# Erfahrungsbericht zur Uferrenaturierung „Strandbad Hagnau“

Verfasser: Bernd Schürenberg

Datum: 12.10.2023

**Abb. 1:** aus FFH-Management-Plan „Bodensee westlich von Friedrichshafen“  
(M. Dienst, April 2004)

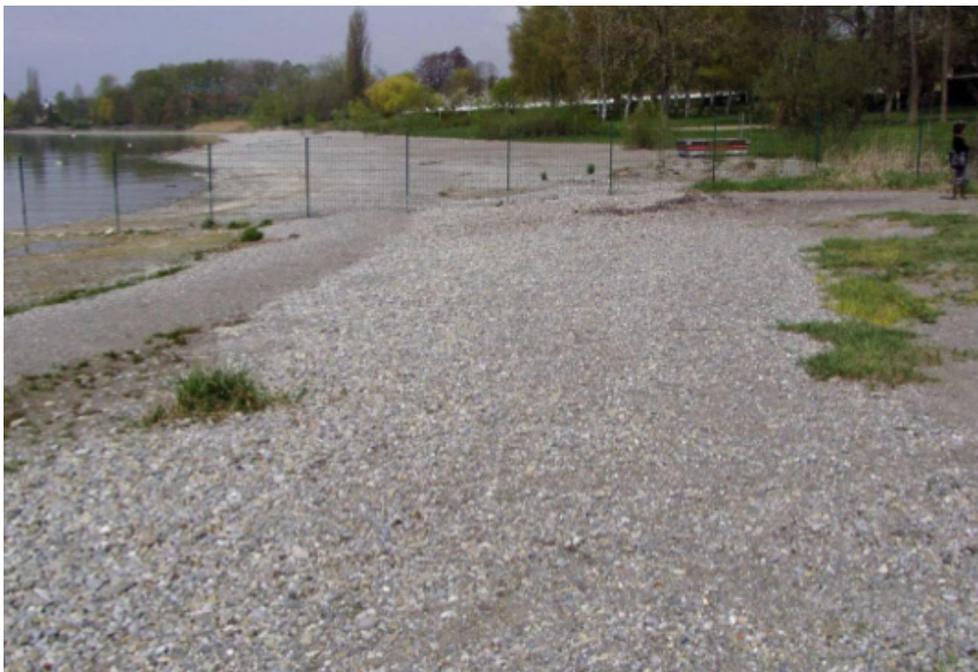
Das schiere Ausmaß der Materialverfrachtung /- umverlagerung in den ersten 4 Jahren erkennt man an Abb. 1. Das Renaturierungsprofil musste wegen des Hochwassersommers 2001 mit der Planierraupe wieder hergestellt werden. Im Vordergrund von Abb. 1 befindet sich der West-Strand des Kirchberger Campingplatzes. Man erkennt links den Kieswall des Niedrigwasser-Sommers 2003 und rechts den breiten und deutlich weiter am Land geschobenen Kieswall des Hochwasser-Sommers 2001.

Eine offizielle Abschätzung des Ausmaßes der Kiesverfrachtung ist nicht bekannt. Abb. 1 lässt vermuten, dass in den Jahren 2000 – 2003 mind. 50 % des Wandkieses verlagert wurde. Abb. 2, Abb. 3 und Abb. 6 lassen vermuten, dass die Wandkiesverfrachtung bis heute bei geschätzt 80 % liegt. Über offizielle Werte wären wir dankbar.
